質疑(応答記録)

公告No. : No.G017 公告日 :平成30年7月9日

工事名(件名) : 浜田通り貯留管築造工事

参考資料 5

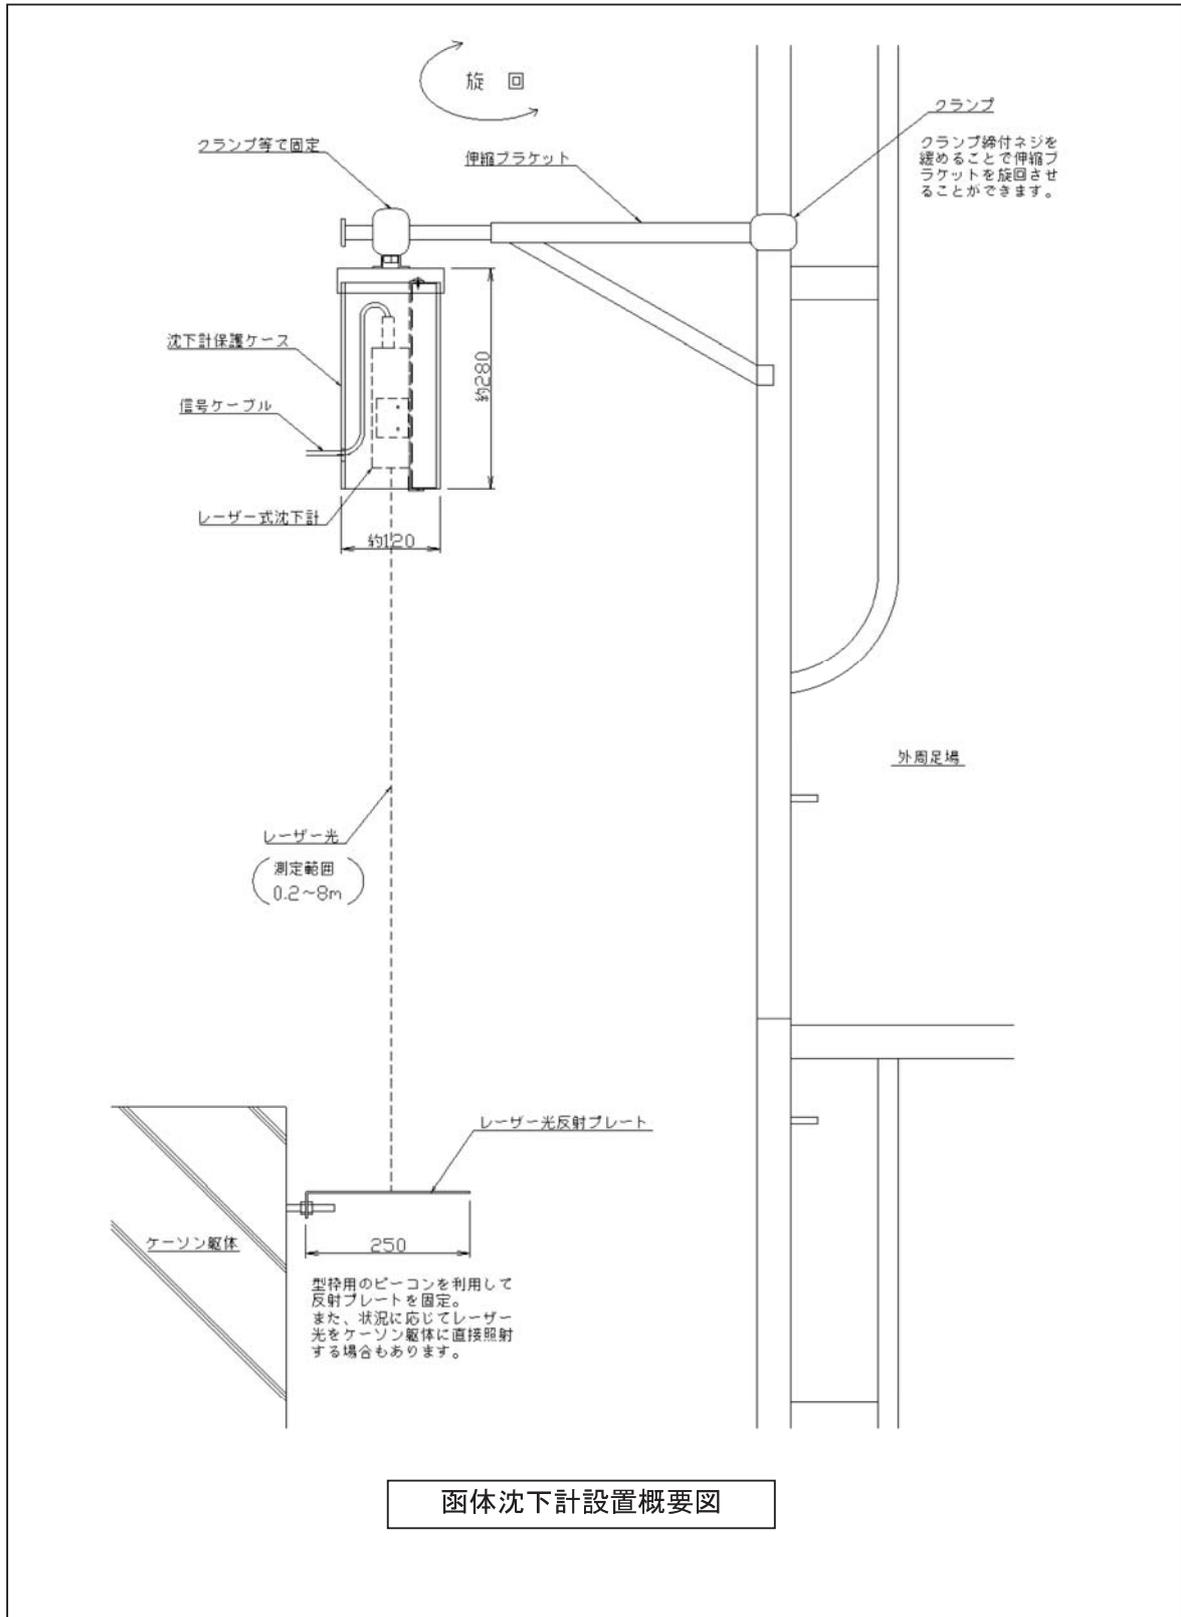
整理番号	質疑事項	回答
32	工事仕様書「ニューマチックケーソン立坑築造工」第3掘削沈下(4)周辺の隣接構造物に対する変位の許容値をご教示ください。また、標準案でケーソンを沈設させた場合の隣接構造物の予測変位量についてご教示ください。	周辺の隣接構造物に対する予測変位量の解析は行っておりません。ただし、工事契約後、各基準書や参考文献をもとに相互協議します。
33	工事仕様書「ニューマチックケーソン立坑築造工」第7計測管理工(1)(4)情報化施工システムによる計測管理の標準案(計測器の設置位置と数)についてご教示ください。	参考資料5～8のとおりです。
34	技術資料作成上の留意事項で「オ. その他留意事項～文字数は、合わせて最大1200字程度を目安に1ページで記述し、提出してください。評価は1ページについてのみ行います。・記述する文字の大きさは、11ポイント程度にしてください。」と記載されていますが、「評価項目」様式6、7ページの設定で75%の縮小設定となっております。そのままの設定で印刷しますと11ポイント×75%≒8ポイントの1500字程度となりますが、そのままの設定で印刷するのか、印刷後を11ポイント1200字程度に修正するのかご教授お願いします。	印刷後のものが11ポイント1200字程度になるようにしてください。
35	本件工事に適用される工事請負契約書ならびに契約約款は「四日市市工事執行規則及び四日市市工事執行規程の施行に関し必要な書類の様式を定める要綱(5)工事請負契約書及びその条項」となるとの理解でよろしいでしょうか。	お見込みのとおりです。
